USR1900-AUDIO/VIDEO

Century Electro-Electronics		
TÍTULO: Circuito de Audio do USR1900 Versão II		
PRODUTO: USR1900	COD.: 10.02.070	REV.: 02
PLACA: USR1900	COD.: 26.10.036	REV.: 01
DESENHADO POR: Luiz Eduardo	DATA: 18/07/00	APROV.:
DOC.: 130	REV.: 02	PAG.: 2/4

USR1900 POLAR/TUNER/RELE/MEM.

Century Century Electro-Electronics			
TÍTULO: Circuito de Motor/Tuner/Memória do USR1900			
PRODUTO: USR1900	COD.: 10.02.070	REV.: 02	
PLACA: USR1900	COD.: 26.10.036	REV.: 01	
DESENHADO POR: Luiz Eduardo	DATA: 11/07/00	APROV.:	
DOC.: 130	REV.: 02	PAG.: 4/4	
C:\RECEPTORES\USR1900\10-02-070\ESQUEMAS\USR1900-036-02.DSN

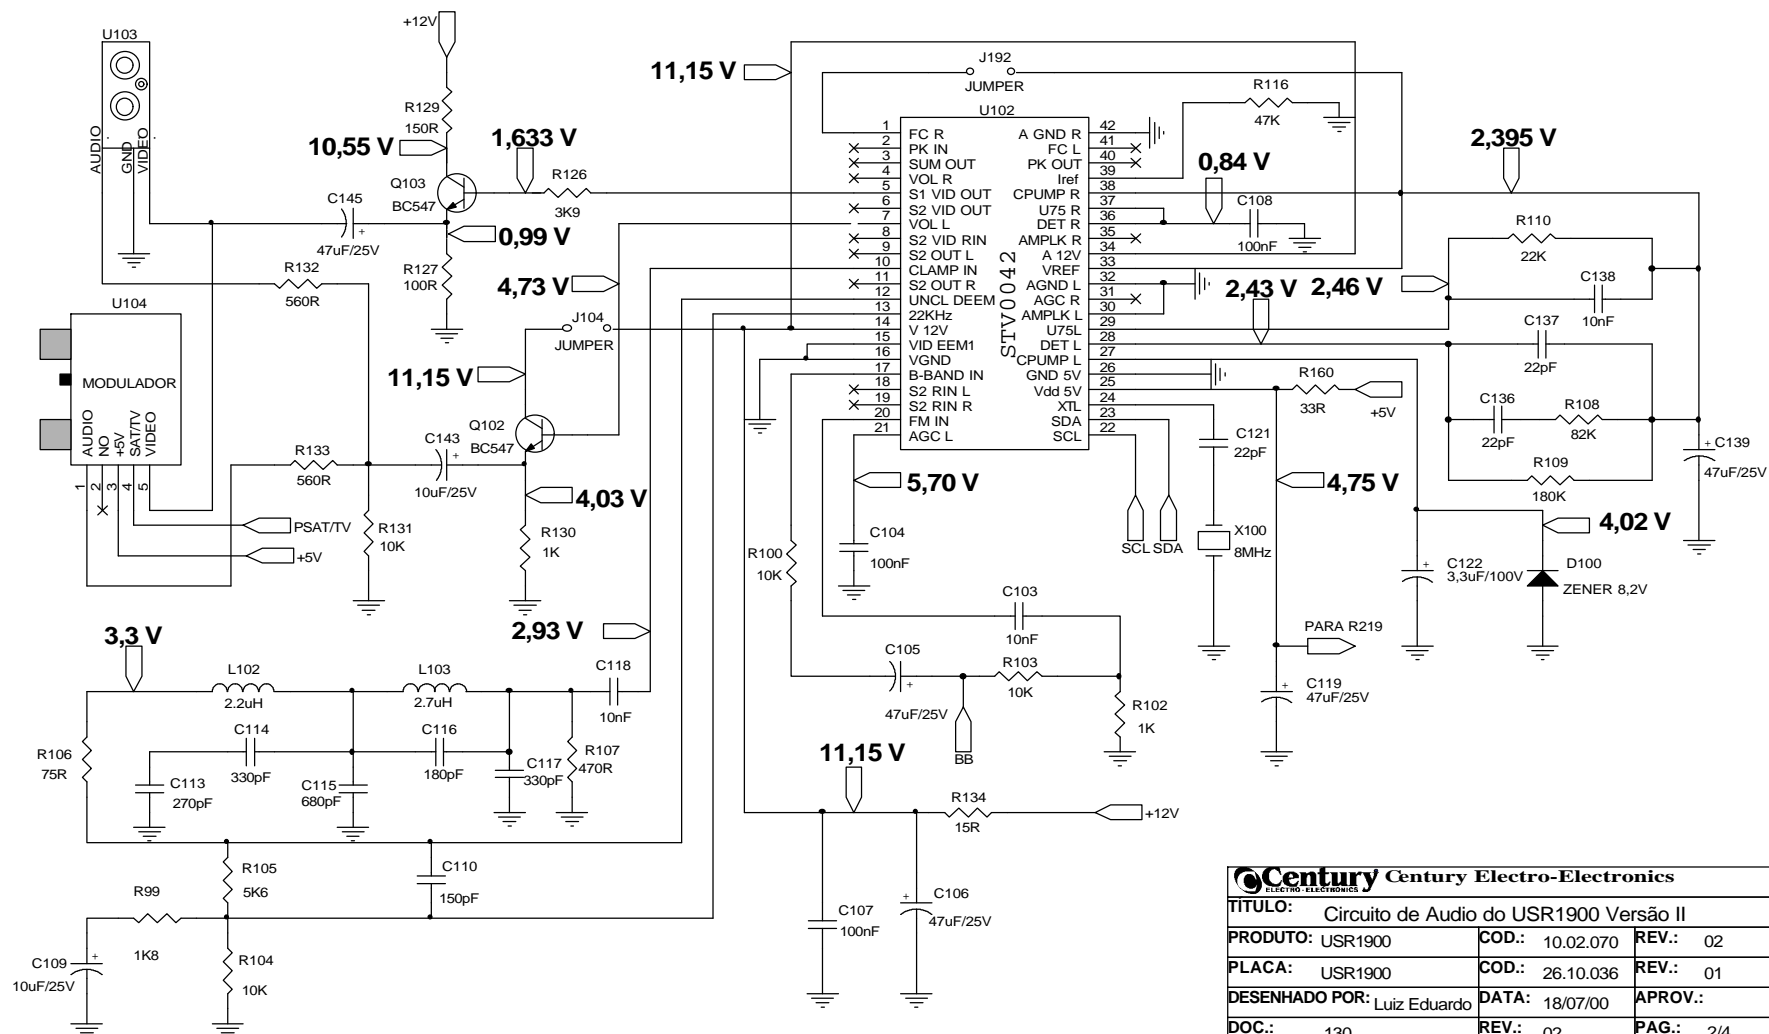
REV.	DESCRIÇÃO	APROV.	DATA
01	ACRÉSCIMO: R134 de 15R		
	ALTERAÇÃO: J160 para 33R		
02	ALTERAÇÃO: J160 para R160, pinos 35,31 estão abertos; pino 15 para GND		
	ACRÉSCIMO: C108 de 100nF no pino 36 e 37

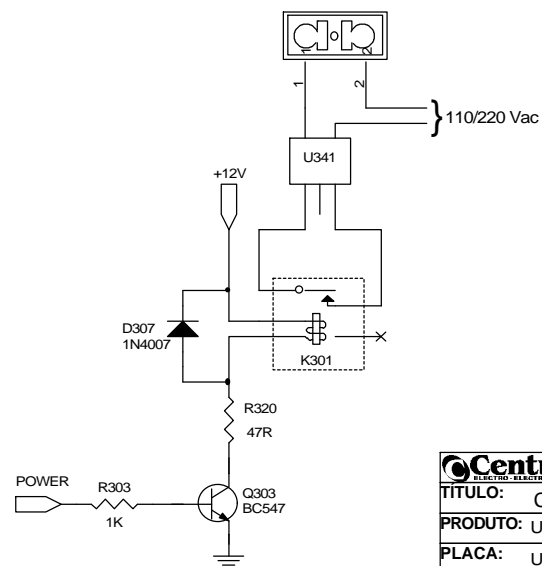
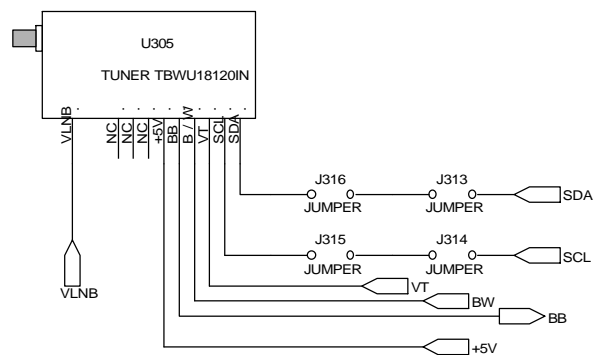
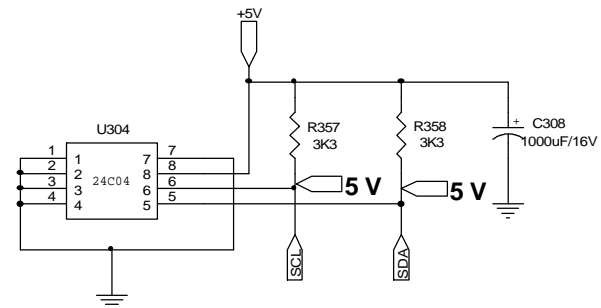
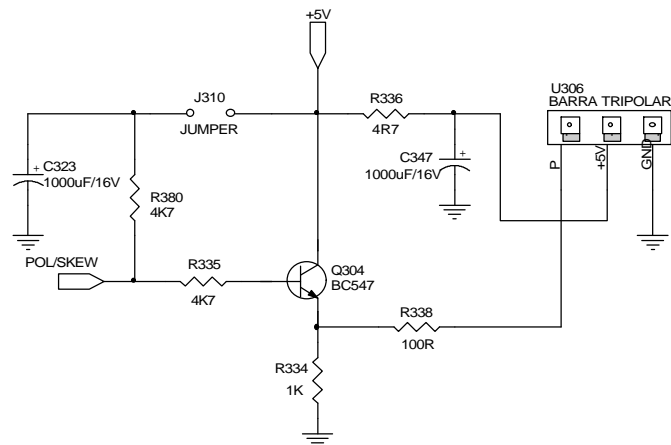
REV.	DESCRIÇÃO	APROV.	DATA
02	RETIRADA: C300 de 100nF		
	ALTERAÇÃO: R320 de 4R7 para 47R
